MEMO

aan : Mevrouw M. van den Akker, Gemeente Gemert-Bakel
van : De heer J. Ewald, Omgevingsdienst Zuidoost-Brabant
Coll getoetst : Ja
datum : 8 mei 2022

onderwerp : Beoordeling De Haag en Ommuurde Tuin

Figuur @: Aardkundig waardevolle lagen rondom Gemert

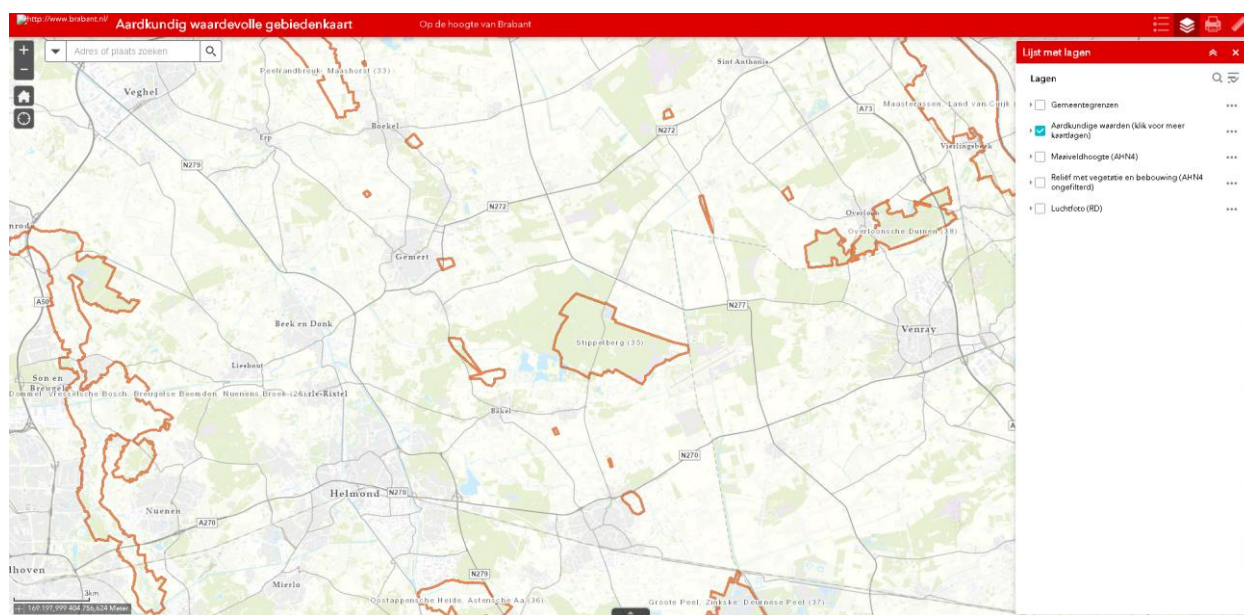
Bij dit document hoort formeel nog een beschouwing te worden toegevoegd van aanwezige aardkundig waardevolle lagen. Deze is nu niet in de vormvrije m.e.r. meldnotitie verwerkt. Op basis van de aardkundig waardevolle-gebiedenkaart van de Provincie Noord-Brabant blijkt dat de planlocatie niet is gelegen in een gebied die van aardkundig waardevol belang is.

De gemeente dient zelf te bepalen of zij de kaart wenst toe te voegen aan de vormvrije m.e.r. meldnotitie.
